LAUDO / CHECK LIST DE ACESSIBILIDADE PARA AVALIAÇÃO DE CONFORMIDADE ÀS NORMAS DE ACESSIBILIDADE (CONFORME NBR 9050:2020)

UNIDADE / ÓRGÃO	ADVOCACIA GERAL DA UNIÃO - AGU		TOTAL DE PAVTOS	1		
CIDADE	ARARAQUARA	ESTADO	SÃO PAULO			
RUA / AV	Avenida Rodrigo Fernando Grillo	Nº	207	ÁREA TOTAL	645,23	
BAIRRO	Jardim dos Manacás	ANO DE CONSTRUÇÃO	2014			
ATENDE PÚBLICO	SIM	<input type="checkbox"/>	DATA HABITE-SE	04/11/2014		
	NÃO	<input checked="" type="checkbox"/>	DATA DO LAUDO	Out. 2025		
SITUAÇÃO DO IMÓVEL	PRÓPRIO	<input type="checkbox"/>	PRÉDIO TOMBADO OU HISTÓRICO			
	LOCADO	<input checked="" type="checkbox"/>			SIM	<input type="checkbox"/>
	CEDIDO	<input type="checkbox"/>			NÃO	<input checked="" type="checkbox"/>
RESPONSÁVEL PELA ELABORAÇÃO DO LAUDO (NOME, FORMAÇÃO (Arq. ou Eng.), CREA / CAU)	Kleber Batistela Pereira		Nº DA ART OU RRT / DATA DE EMISSÃO	XXXXXXX

Foto 12

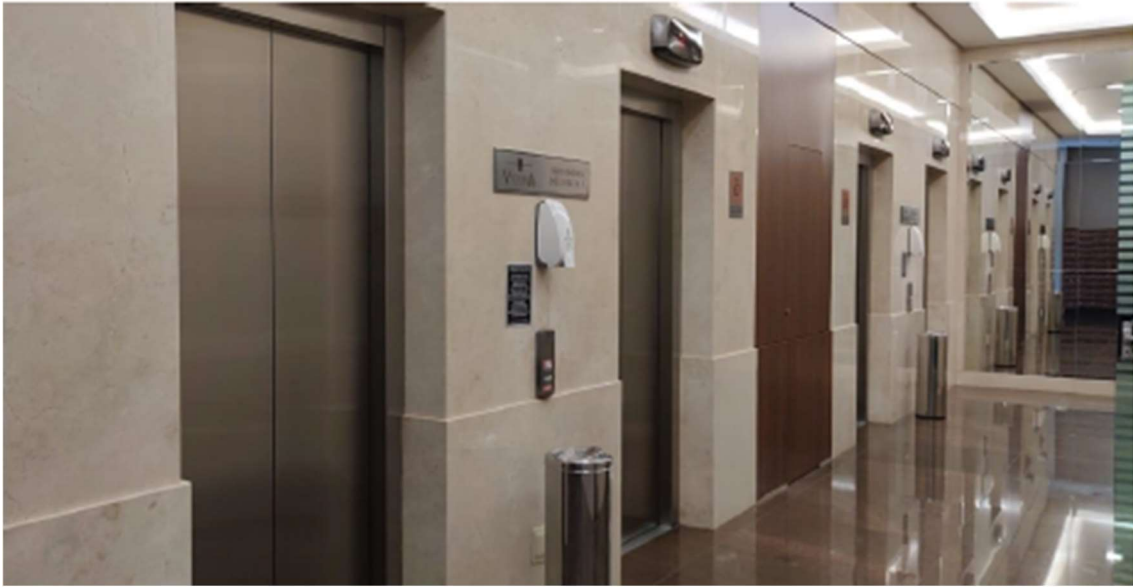
ATENDE NBR9050-2020		NÃO SE APLICA	OBSERVAÇÕES
SIM	NÃO		
X			
	X		Foto 21
	X		
		X	O piso tátil deverá ser até a recepção do prédio.
	X		Necessidade de piso tátil de alerta nos extintores suspensos, na porta do elevador. Foto 12.
		X	
X

SIM	NÃO	JUSTIFICATIVA
X		Projeto para piso tátil

Foto 13

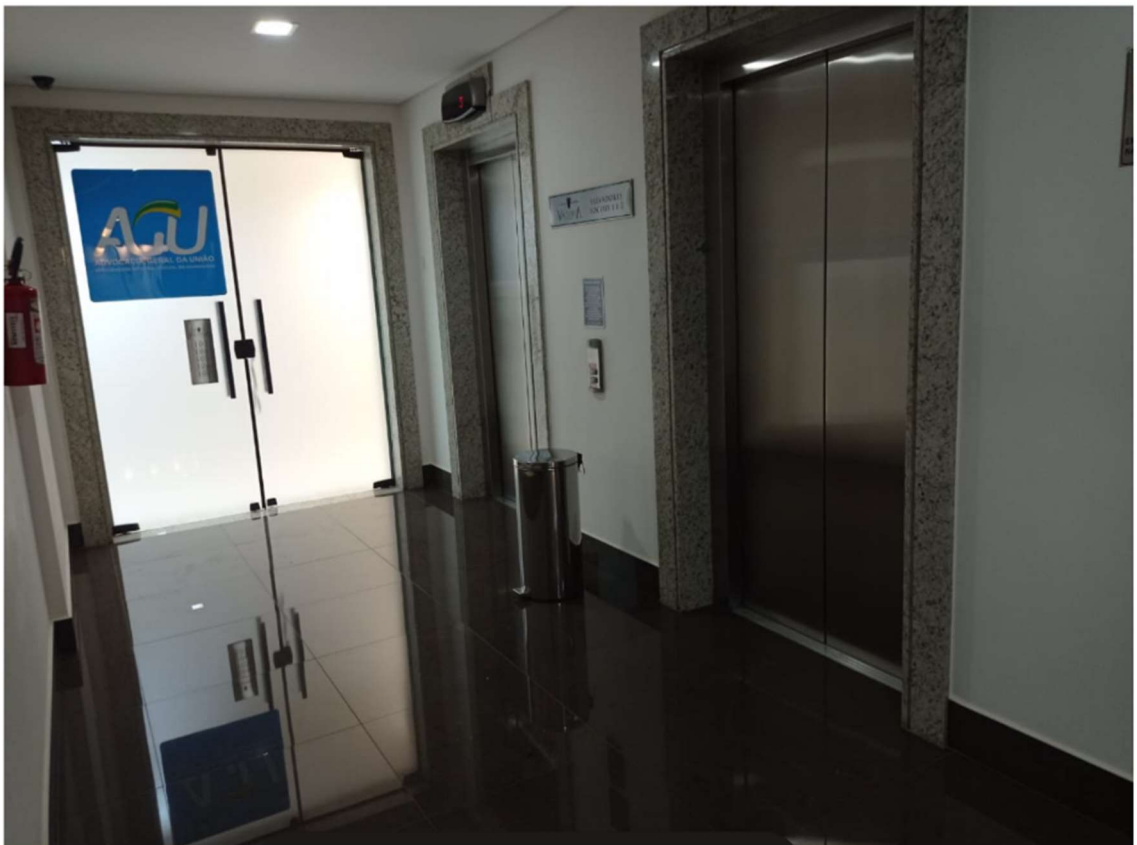
6.11.2.13	k)	Portas e paredes envidraçadas têm faixa com no mínimo 50 mm de espessura, instalada a uma altura entre 0,90 m e 1,00 m ou elementos gráficos equivalentes?		X		Foto 13
